東北電原技第 5 号
令和 5 年 7 月 12 日

女川原子力発電所発電用原子炉設置変更許可申請書

(2号発電用原子炉施設の変更)

本文及び添付書類の一部補正について

第 5.5-36 図(1) 震源を特定せず策定する地震動の応答スペクトル
(水平方向)

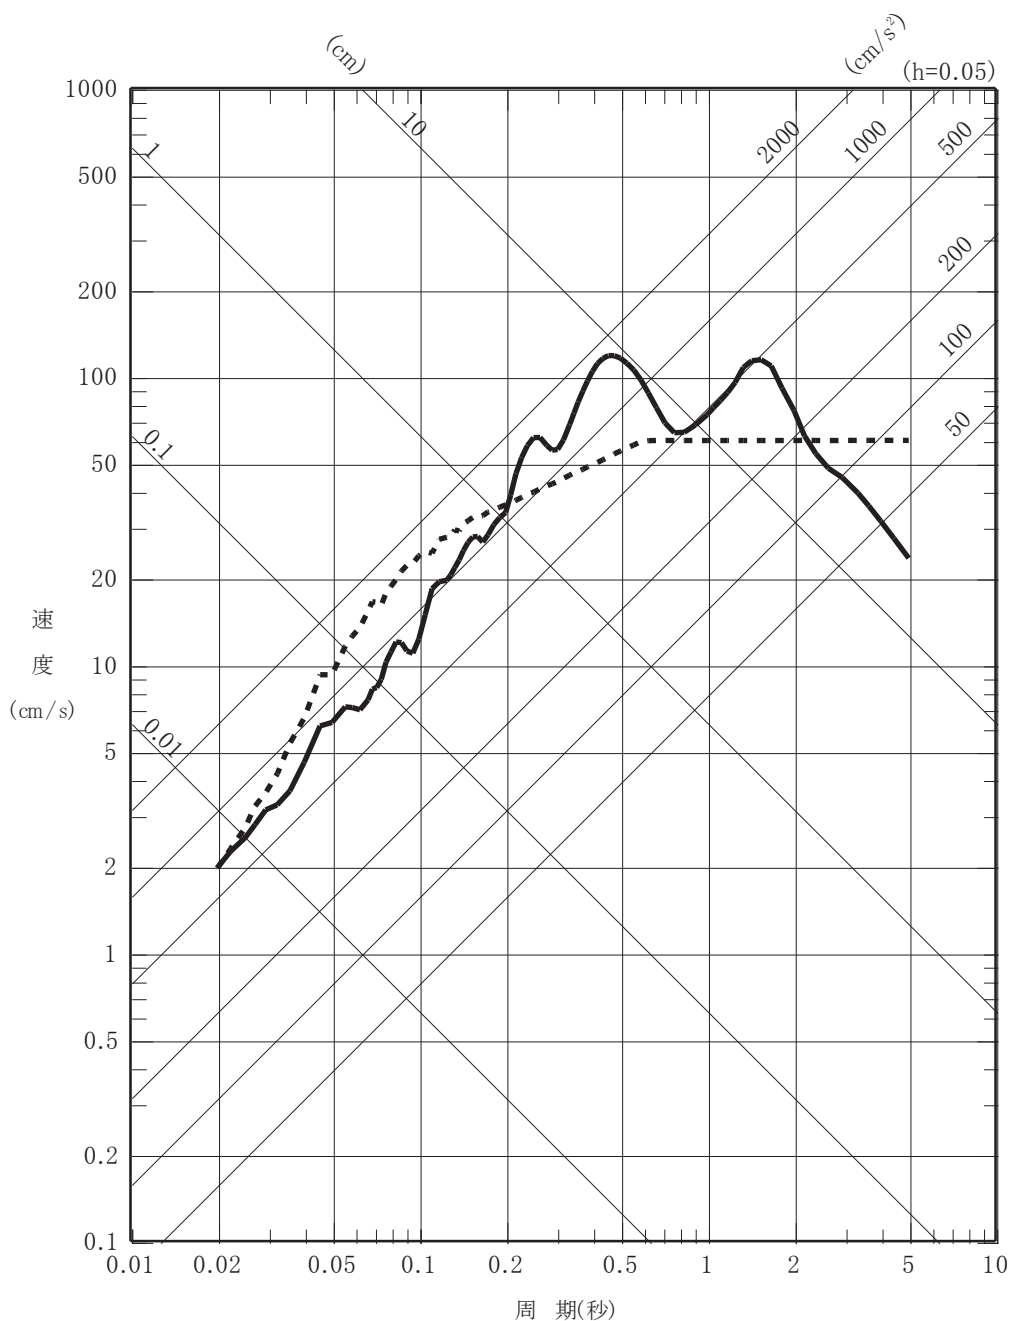
以上の検討を踏まえ、「震源を特定せず策定する地震動」として、2004年北海道留萌支庁南部の地震を考慮した地震動及び標準応答スペクトルに基づく地震動の応答スペクトルを設定した。「震源を特定せず策定する地震動」の応答スペクトルを第5.5-36図に示す。

第 5.5-46 図(1) 「震源を特定せず策定する地震動」と「敷地ごとに震源を特定して策定する基準地震動 S_s 」の比較 (水平方向)

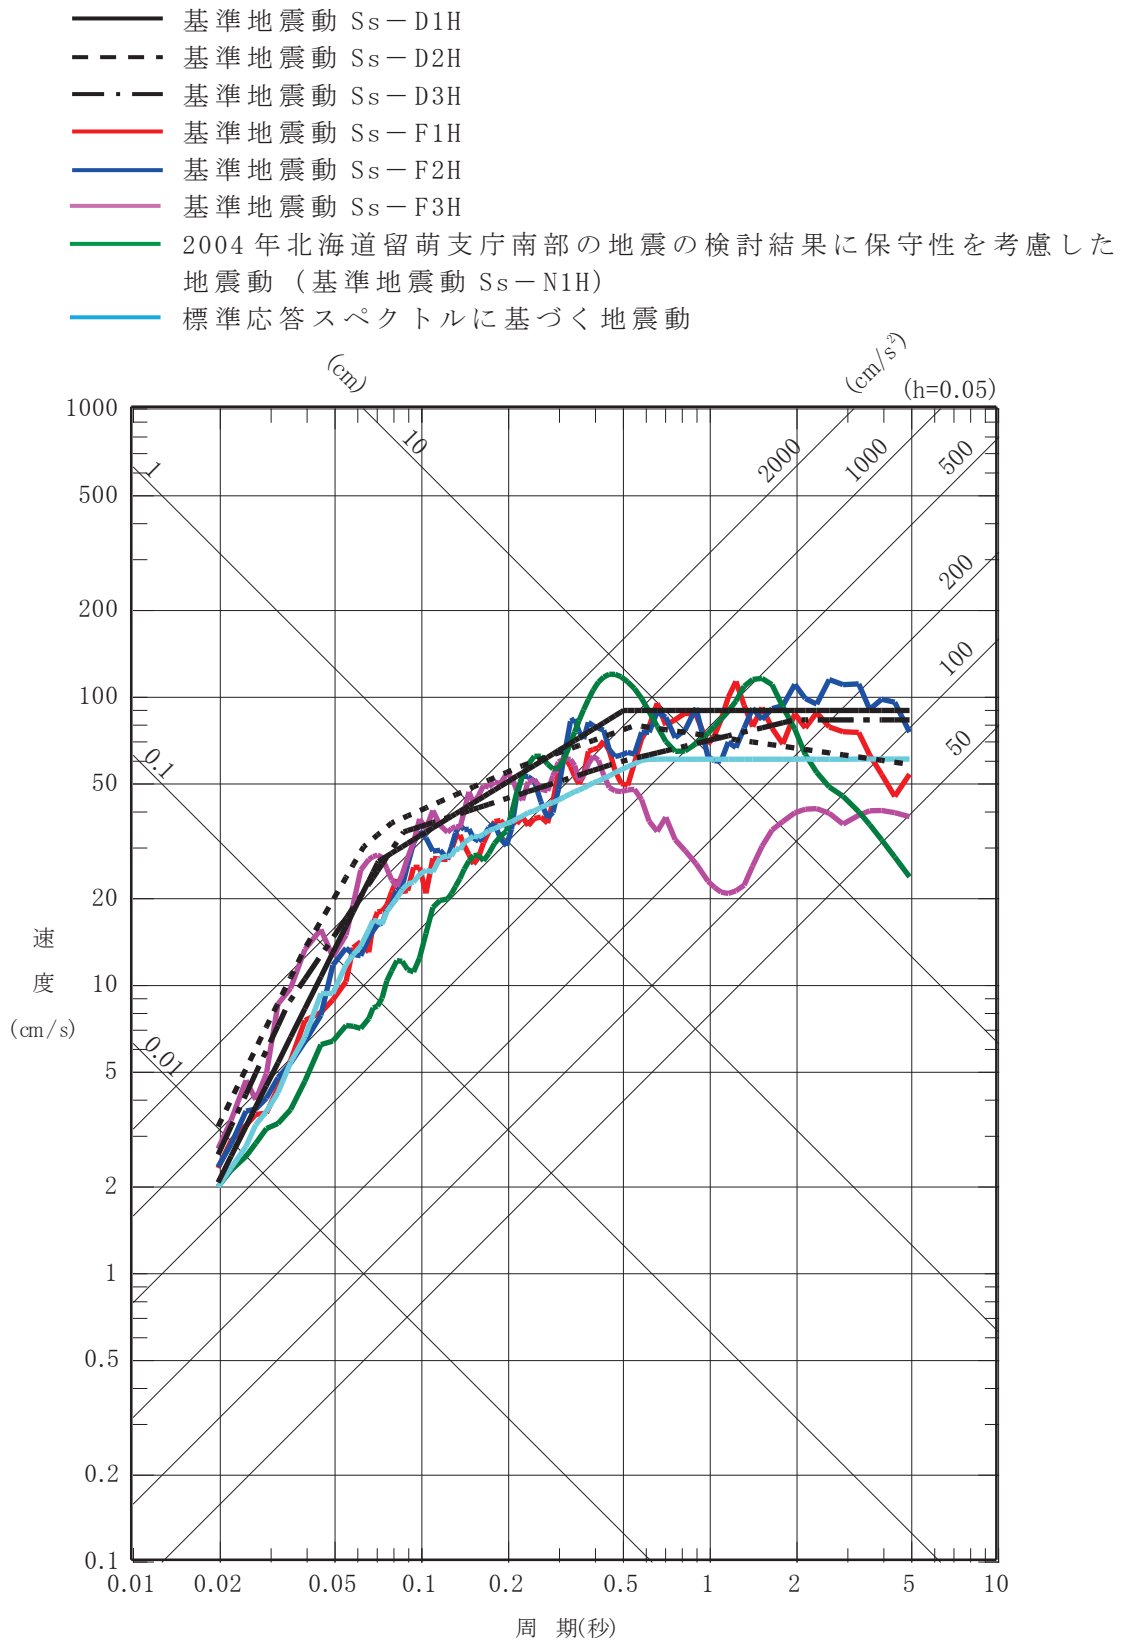
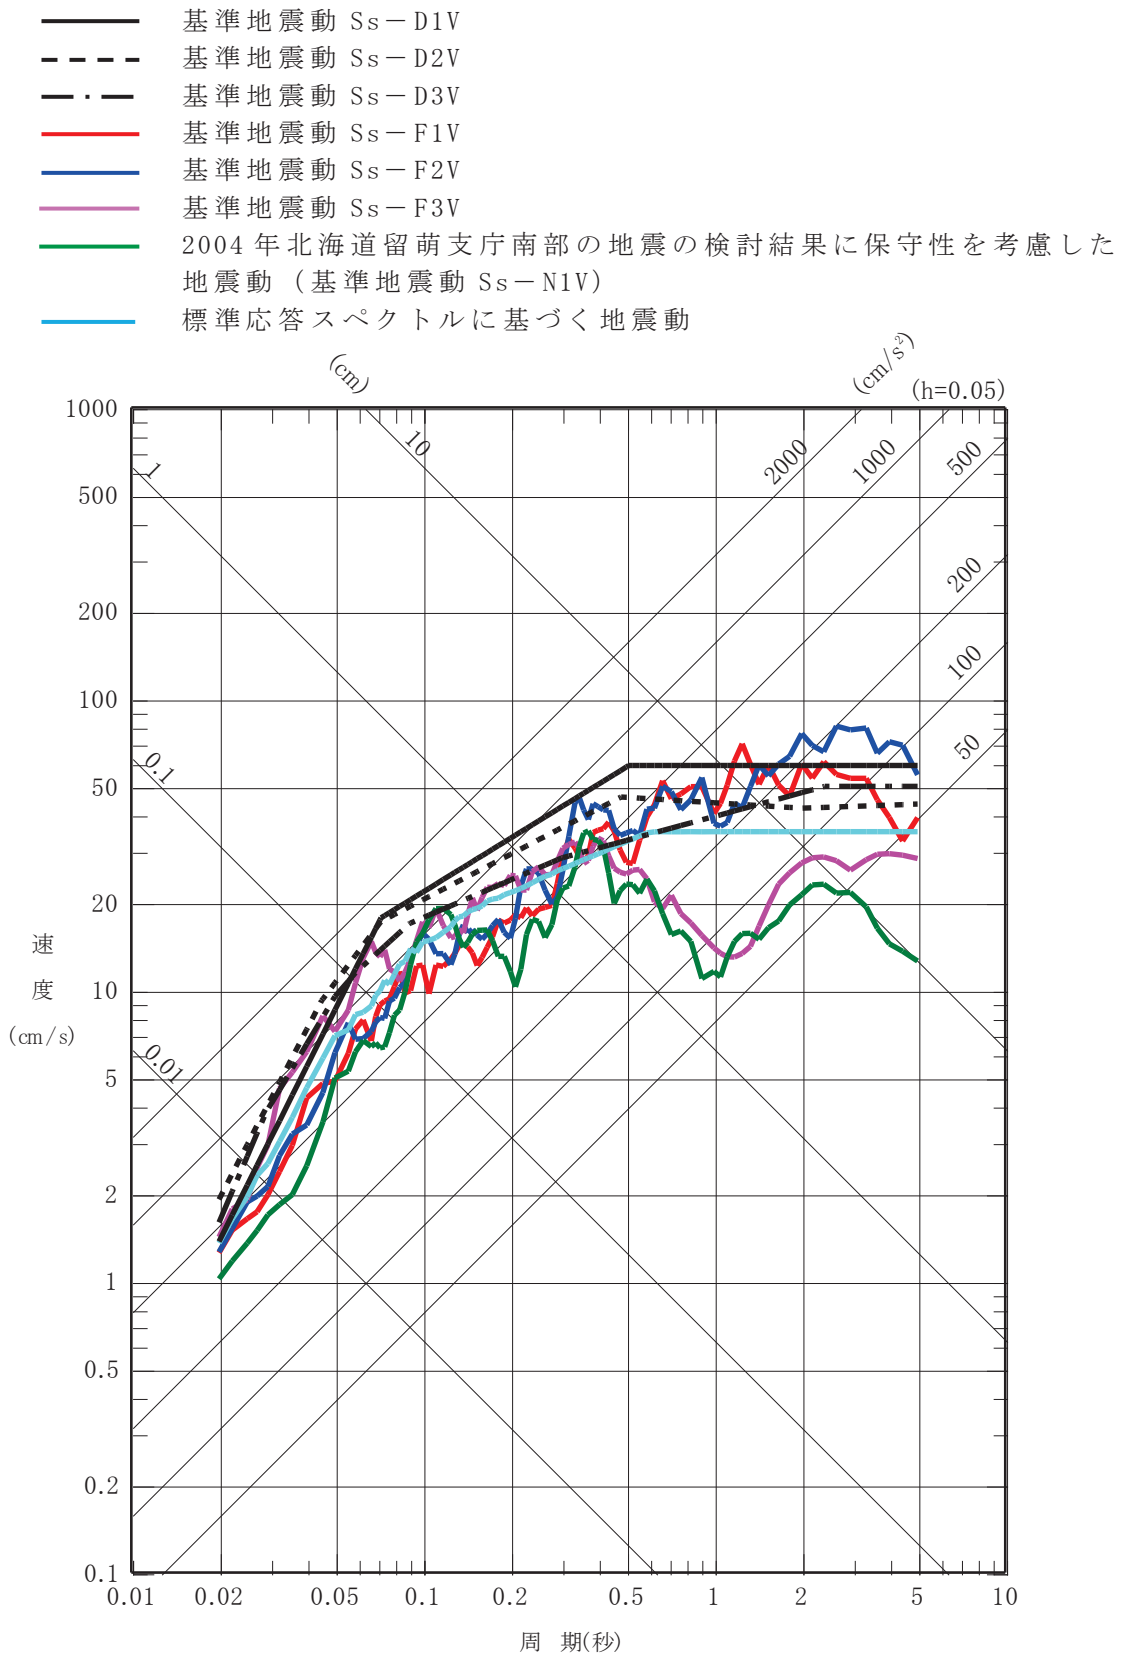
「5.5.3 震源を特定せず策定する地震動」の地震動評価結果と「5.5.4.1 敷地ごとに震源を特定して策定する基準地震動 S_s 」の応答スペクトルを第 5.5-46 図に示す。同図より、2004 年北海道留萌支庁南部の地震を考慮した地震動については、一部の周期で「敷地ごとに震源を特定して策定する地震動」に基づく基準地震動 S_s の設計用応答スペクトルを上回ることから、「震源を特定せず策定する地震動」に基づく基準地震動 $S_s - N1$ として選定した（以下、水平方向を「基準地震動 $S_s - N1 H$ 」、鉛直方向を「基準地震動 $S_s - N1 V$ 」という。）。

標準応答スペクトルに基づく地震動については、基準地震動 $S_s - D1$ に包絡されることから、「震源を特定せず策定する地震動」に基づく基準地震動として選定しない。
